Dodatek č. 3

1. Smluvní strany uzavřely dne 29. 4. 2022 na základě výsledku zadávacího řízení veřejné zakázky nazvané „UV955/2016 Brno, tř. Gen. Píky 4 - snížení energetické náročnosti“, zahájené odesláním výzvy k podání nabídek dne 8. 02. 2022, evidenční číslo ve Věstníku veřejných zakázek Z2022-017277, smlouvu o dílo (tato smlouva ve znění předchozích změn dále jako „smlouva o dílo“ nebo „SOD“).

OZNÁMENÍ ZMĚNY OPŽP 2014+ PO5			číslo OZ: ZL13		
Zhotovitel:	Společnost BBP – Bystroň group				
Investor:	Armádní Servisní p.o.	Datum: 3.10.2023			
Název akce: UV955/2016 Brno, tř. Gen. Píky 4 - snížení energetické náročnosti CZ.05.5.11/0.0/0.0/19_135/0012144					
Způsob odeslání / předání datum:		poštou <input type="checkbox"/>	e-mailem <input checked="" type="checkbox"/>	faxem <input type="checkbox"/>	osobně <input type="checkbox"/>
Odkazy na specifikaci:		na výkres č. ZL13			
na rozpočtové podklady:		rozpočty ZL13			
na jinou část smlouvy:					
Předmět změny: Odstranění a odvoz přízdívky hydroizolace					
Popis a zdůvodnění změny: Při výkopových pracích pro provedení nové hydroizolace soklové části objektu, bylo zjištěno že původní hydroizolace chrání cihelná přízdívka. Kterou je nut

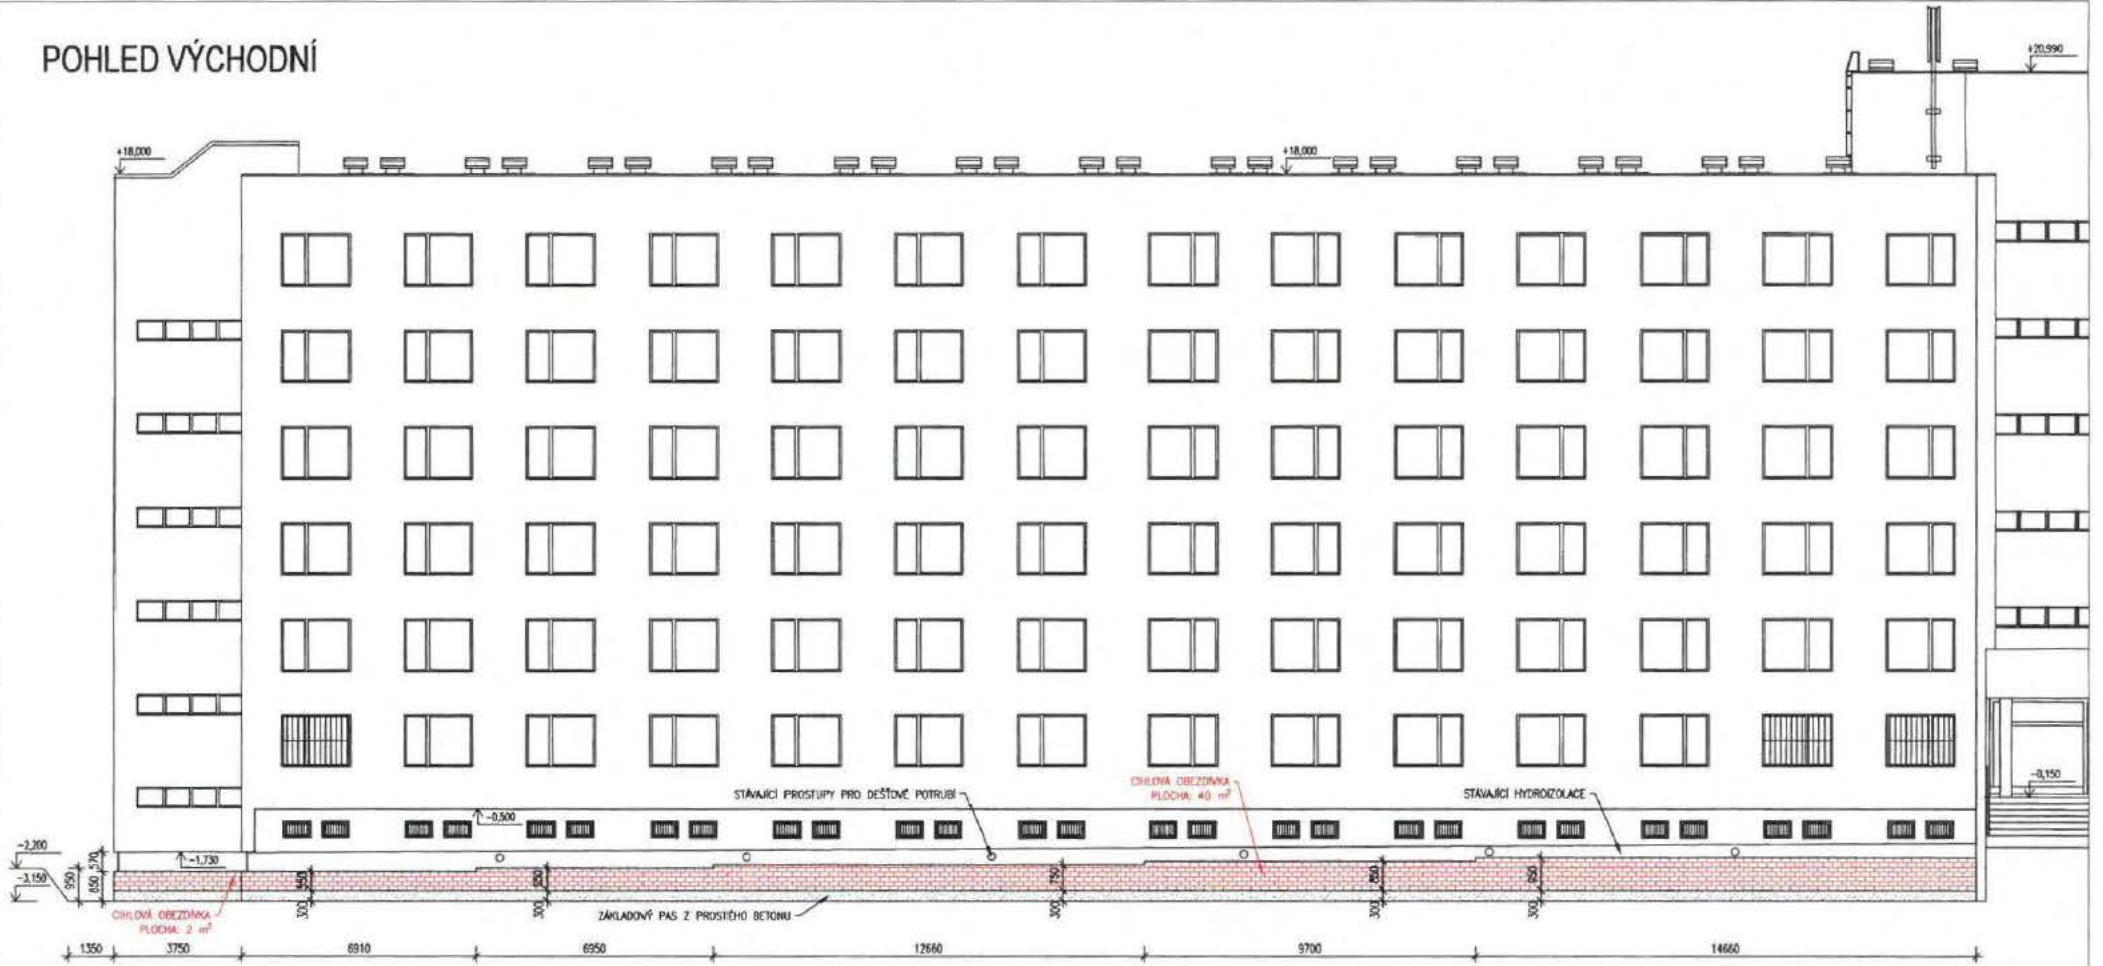
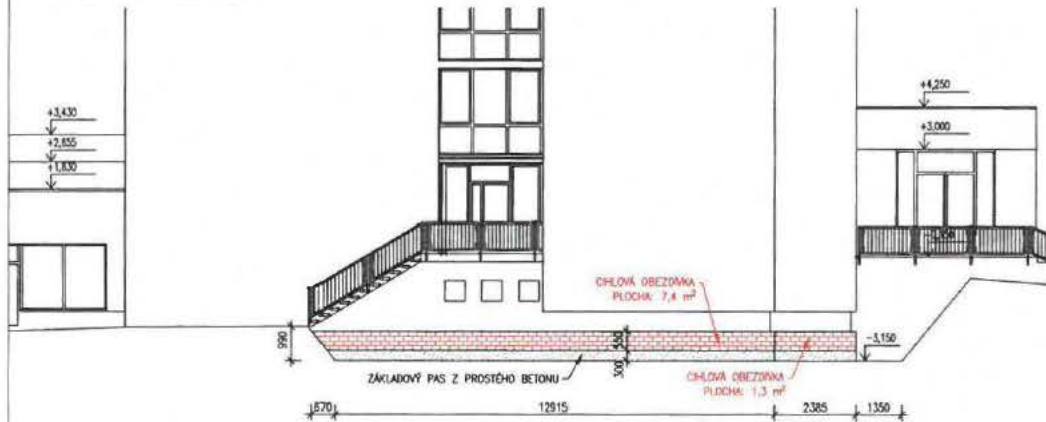
Při výkopových pracích pro provedení nové hydroizolace soklové části objektu, bylo zjištěno že původní hydroizolace chrání cihelná přízdívka tl. 65mm. Izolační přízdívku bylo nutné odstranit pro možnost provedení nové svislé hydroizolace.

Dokumentace nepočítala s touto přízdívkou a je nezbytně nutné ji odstranit pro správné navázání HI na spodní stavbu a následnou aplikaci zateplení pod úrovní terénu. Jedná se o zjevnou chybu PD.

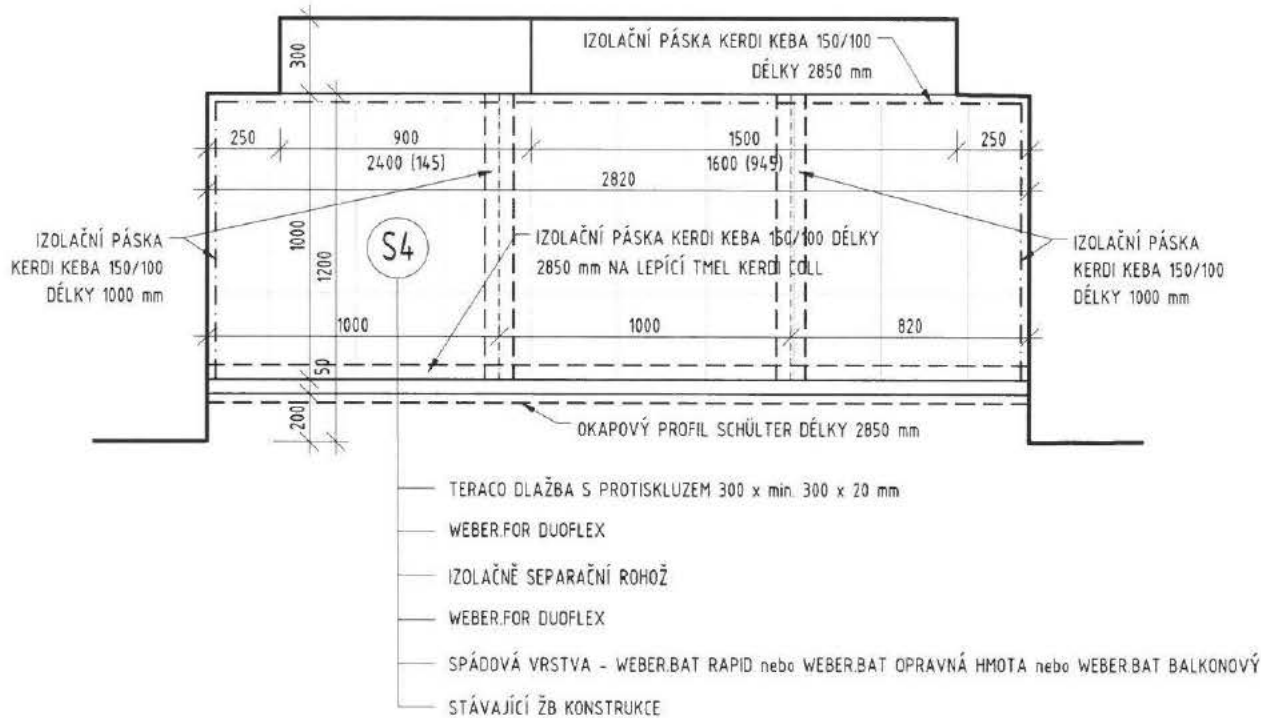
Výkaz výměr, který byl součástí zadávací dokumentace pro ocenění ze strany uchazečů neobsahoval položky pro provedení hydroizolace na lodžích. Projektant tuto chybu uznal a chybné množství položek napravil přiloženým výkazem výměr (jedná se o rozdíl revizního výkazu výměr a výkazu výměr, který byl součástí zadávací dokumentace).

Změnový list lodžiových konstrukcí řeší nesoulad projektové dokumentace a výkazu výměr. Je zřejmé že při sehrávání rozdílných výkazů výměr došlo ke ztrátě položek. Tato chyba projektové dokumentace je opravena pomocí tohoto změnového listu, kdy projektant uvádí všechny potřebné položky pro správnou montáž opravy lodžii.

- LODŽIE BUDE PROVEDENA BEZ KERAMICKÉHO SOKLU. OMÍTKA BUDE DOTAŽENA K ÚROVNI KERAMICKÉ DLAŽBY

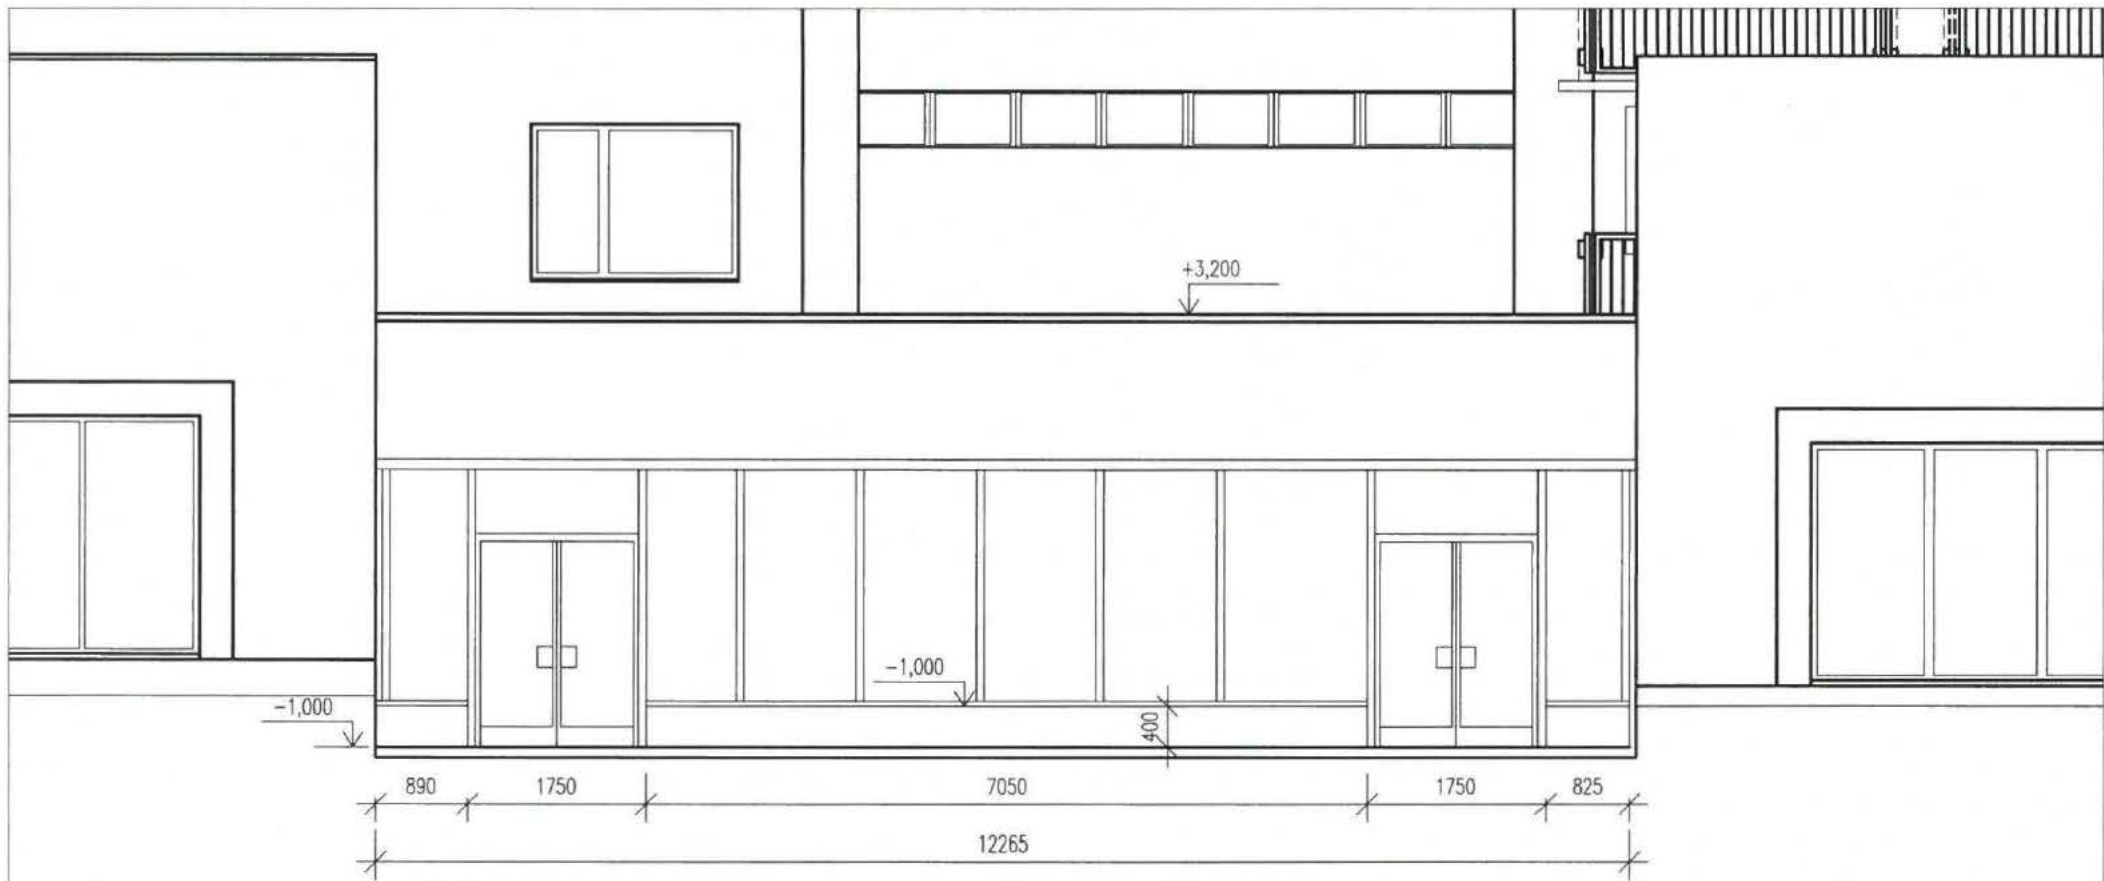
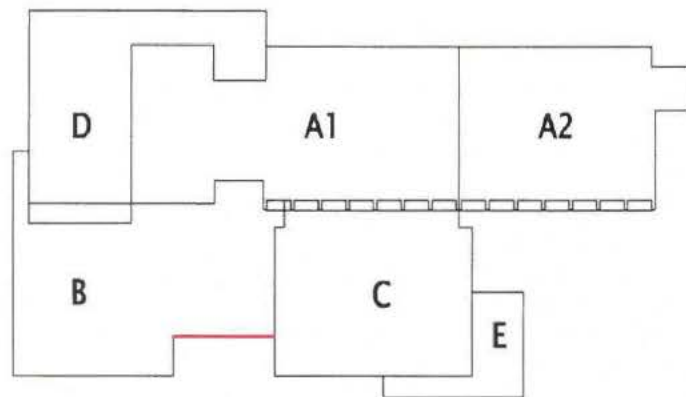
Výkaz výměr, který byl součástí zadávací dokumentace pro ocenění ze strany uchazečů neobsahoval položky pro provedení zateplení podezdívky u vstupu do objektu. Projektant tuto chybu uznal a chybné množství položek napravil přiloženým výkazem výměr (jedná se o rozdíl revizního výkazu výměr a výkazu výměr, který byl součástí zadávací dokumentace).

Provedená úprava je na základě chyby v PD, kde je jasná absence Etics v místě podezdívky vstupního portálu.

Zateplení podezdívky u hlavního vstupu není součástí hodnocené systémové hranice vytápěné části budovy a proto nemá vliv na deklarovanou energetickou úsporu. S úpravou souhlasím.

VÝKRES: ZMĚNA SKLADBY VRST. UPR. TER. S7 - ŽIVICE

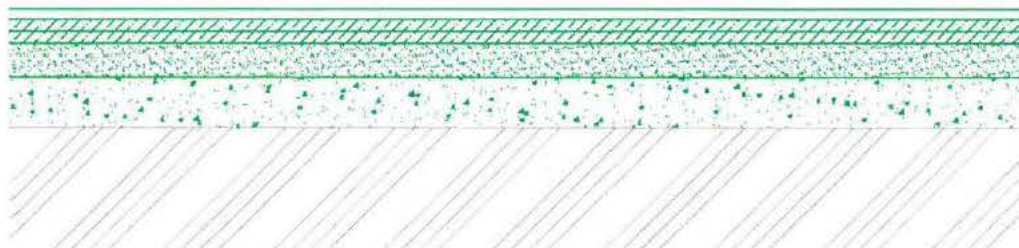
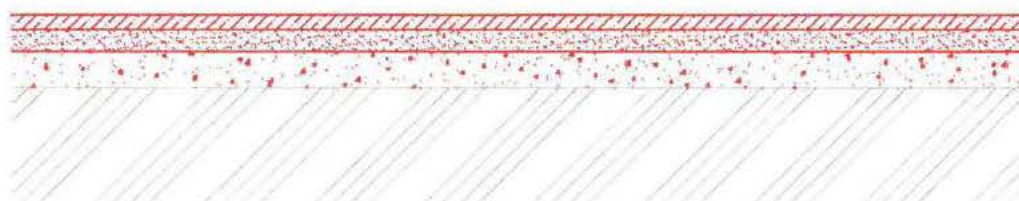
Po odfrézování asfaltového souvrství byl zjištěn mezi objekty B a D betonový podklad. Z tohoto důvodu není nutné realizovat nové podkladní vrstvy. Na stávající beton bude položena nová vrstva živice v celkové tl.100mm.

Jedná se o změnu v souvislosti s odkrytím skutečně provedených skladeb mezi objekty B a D. Z pozice AD není nutné danou vrstvu v celém souvrství odstraňovat.

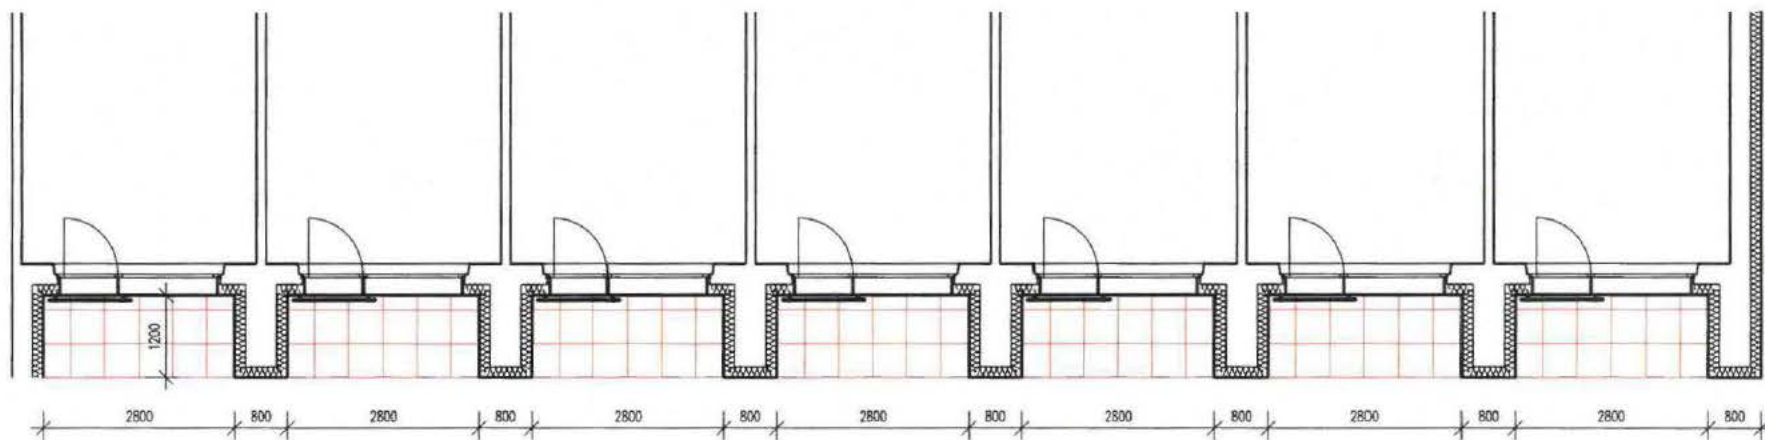
Zmenšení rozsahu realizace okapového chodníku (v uvedených prostorách je betonový žlab a betonový chodník).

Odvodňovací žlab je v dobrém technickém stavu a slouží k odvodu dešťových vod od budovy trafostanice. Na žádost investora bude v celém rozsahu zachován. Betonové podlahy na terénu v místě stávajících lodžii budou zachovány a budou ošetřeny nátěrem proti vodě. Tyto betonové plochy jsou v dobrém technickém stavu a není nutné je odstraňovat.

10/2023
MĚŘÍTKO
1:50
VÝKRES
20

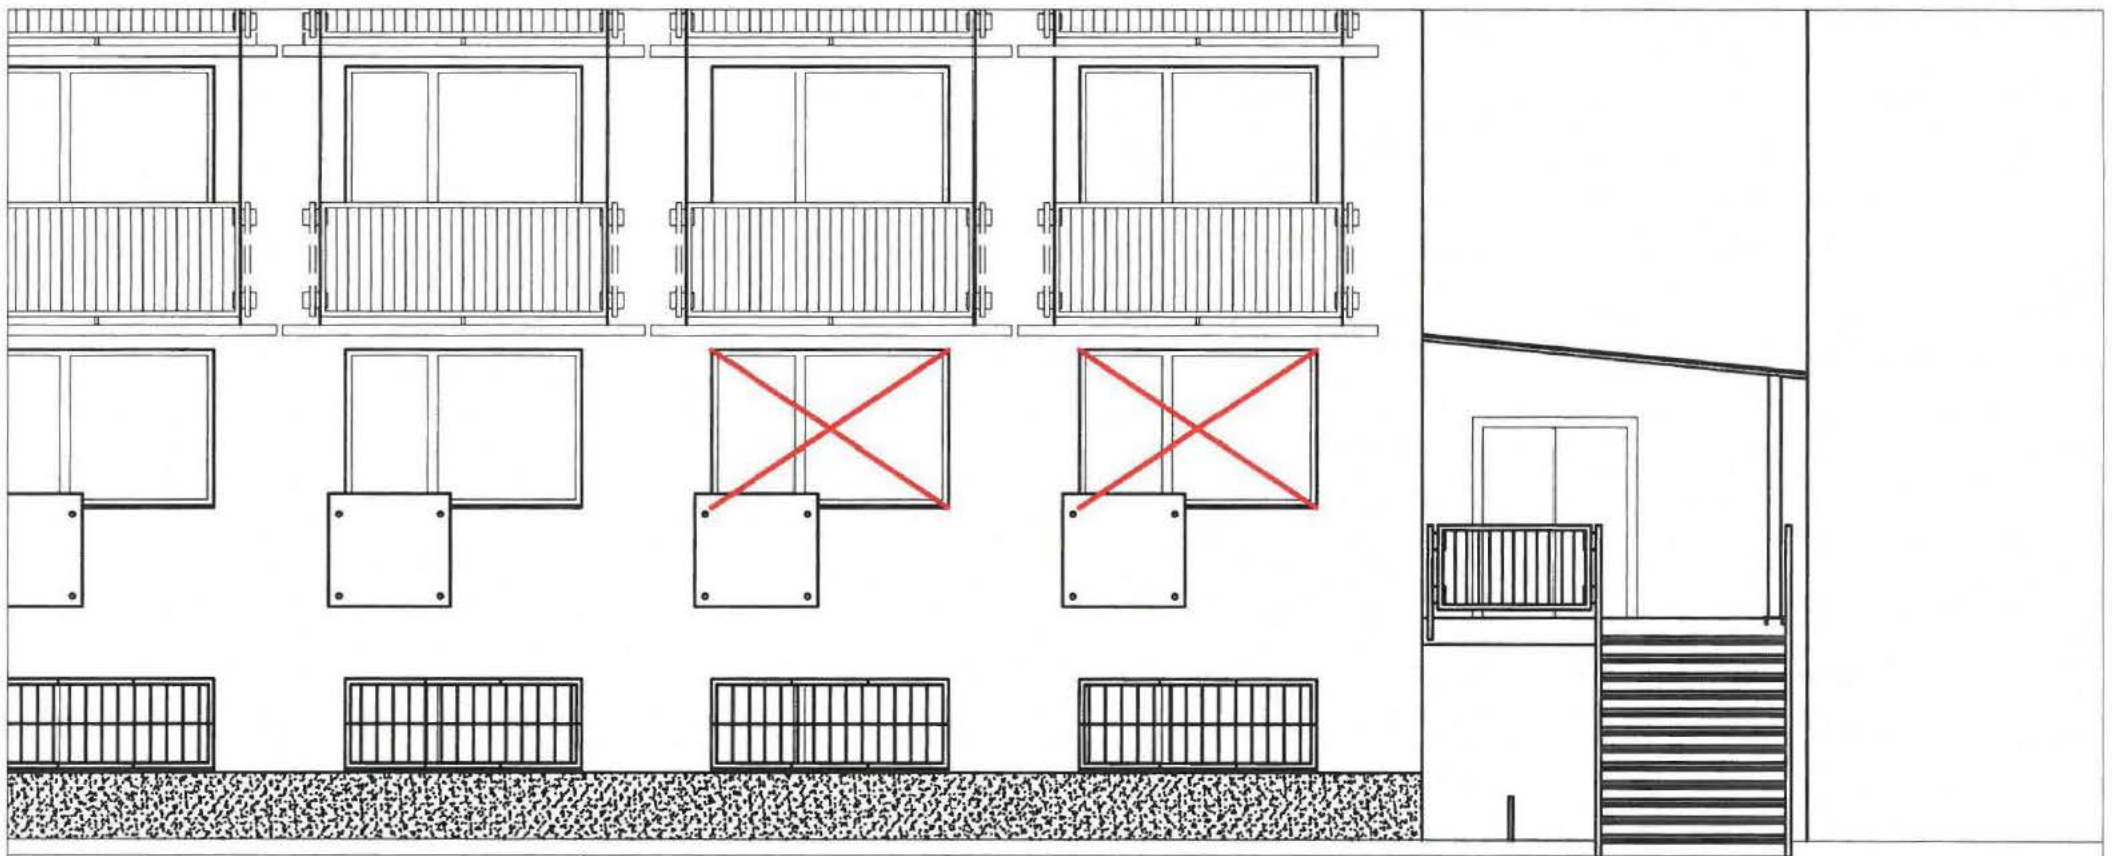
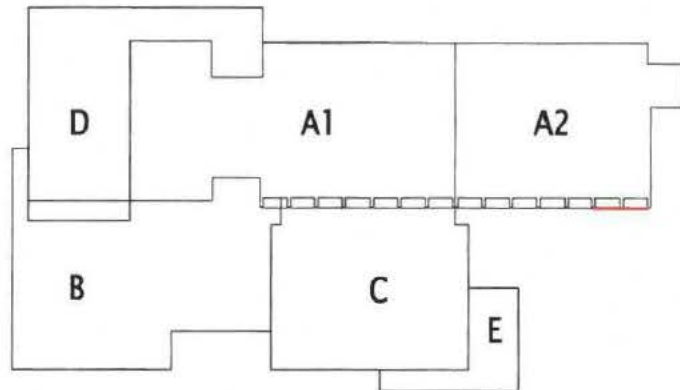
Na základě požadavku objednatele nebyly realizovány 2ks skleněného zábradlí. Z bezpečnostních důvodů byly před výplněmi otvorů realizovány mříže (viz ZL č. 8).

Na výplních otvorů prostor DUKLA byla provedena na žádost investora výplň formou mříží. Není nutné instalovat zábradelní kus z bezpečnostního skla.
